„Diaľnica D1 Lietavská Lúčka – Dubná Skala vrátane tunela Višňové“

Oznámenie o zmene navrhovanej činnosti

Máj 2021

Tab.: Riešenie stavebného objektu V401-03 a V401-04 v rámci predloženej zmeny

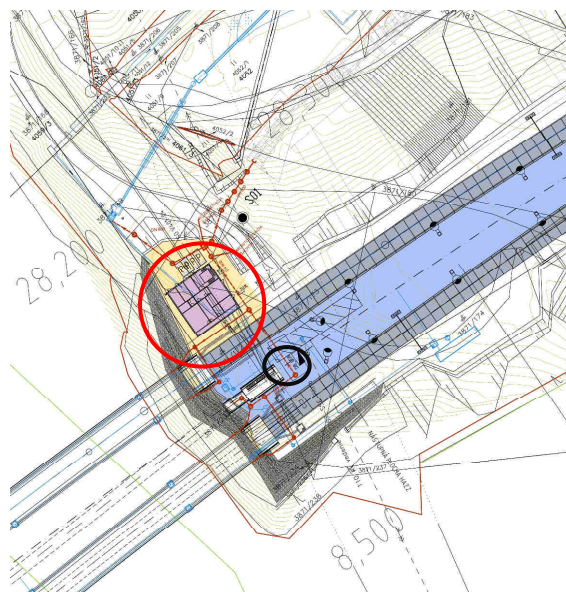
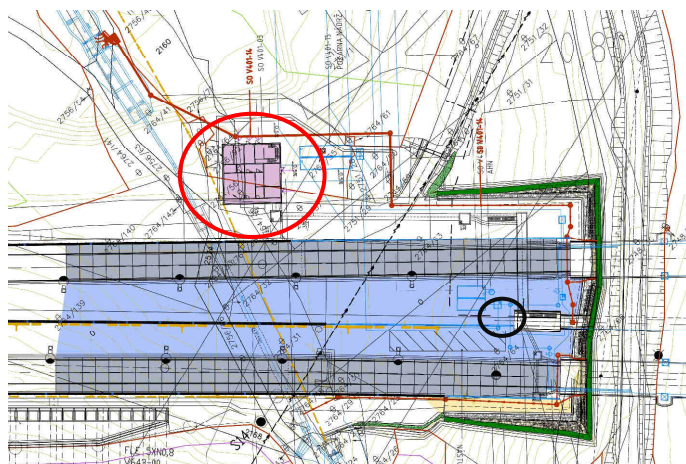
Posudzované riešenie (Správa o hodnotení, 1996)		Stavebný objekt (DSP) / stavebné povolenie	Oznámenie o zmene „D1 Višňové – Dubná Skala, tunel Višňové“, (2014) (Vyjadrenie MŽP, č. 9004/2014-3.4/ml, zo dňa 31.12.2014)	Oznámenie o zmene navrhovanej činnosti (2021)
Č.		V401-03 Portálová budova ZP	Charakteristika zmeny navrhovanej činnosti	Charakteristika zmeny navrhovanej činnosti
-	-	<u>Stavebné povolenie</u> č.1580/2009-2332/z.8336, zo dňa 10.03.2009, právoplatnosť dňa	Zmeny technického riešenia objektu predstavujú: - V objekte sa neuvažuje s trvalou obsluhou. - V budove nie sú umiestnené	- Zmena polohy a dispozície časti budovy mimo trvalý záber (budova umiestnená v severnej časti od západného portálu). Pôvodne bola budova

8.4.2009). Realizácia stavebného objektu nebola začatá.	axiálne ventilátory pre prívod čistého a odvod znečisteného vzduchu, v nadväznosti na zmeny technického riešenia objektu V420-02 - Plochy jednotlivých miestností sú upravené vzhľadom na nové riešenie technologického vybavenia vychádzajúce z nových technických predpisov a požiadaviek verejného obstarávateľa. - Cez prvé nadzemné podlažie bude sprístupnená odvodňovacia štôľňa, ktorá zostáva zachovaná. - Zjednodušenie konštrukčného a dispozičného riešenia budovy umiestnenej medzi tunelovými rúrami (zastavaná plocha sa redukuje o približne 40%).	umiestnená v priestore medzi tunelovými rúrami. - Úprava a optimalizácia konštrukčného systému. - Doplnenie spevnených plôch a prístupovej cesty k novej polohe portálovej budovy.
--	--	--	---	--

-	-	<u>Stavebné povolenie</u> č.1580/2009-2332/z.8336, zo dňa 10.03.2009, právoplatnosť dňa 8.4.2009). Realizácia stavebného objektu nebola začatá.	Zmeny technického riešenia objektu predstavujú: - V objekte sa neuvažuje s trvalou obsluhou. - V budove nie sú umiestnené axiálne ventilátory pre prívod čistého a odvod znečisteného vzduchu, v nadväznosti na zmeny technického riešenia objektu V420-02.	- Zmena polohy a dispozície budovy (budova umiestnená v severnej časti východného portálu). Pôvodne bola budova umiestnená v priestore medzi tunelovými rúrami. - Úprava a optimalizácia konštrukčného systému. - Doplnenie spevnených plôch a prístupovej cesty k novej polohe portálovej budovy.

- Plochy jednotlivých miestností sú upravené vzhľadom na nové riešenie technologického vybavenia vychádzajúce z nových technických predpisov a požiadaviek verejného obstarávateľa. - Cez prvé nadzemné podlažie bude sprístupnená odvodňovacia štôľňa, ktorá zostáva zachovaná. - Zjednodušenie konštrukčného a dispozičného riešenia budovy umiestnenej medzi tunelovými rúrami (zastavaná plocha sa redukuje o približne 20%).	
--	--	--	--	--

- nová poloha portálových budov
- pôvodná poloha portálových budov
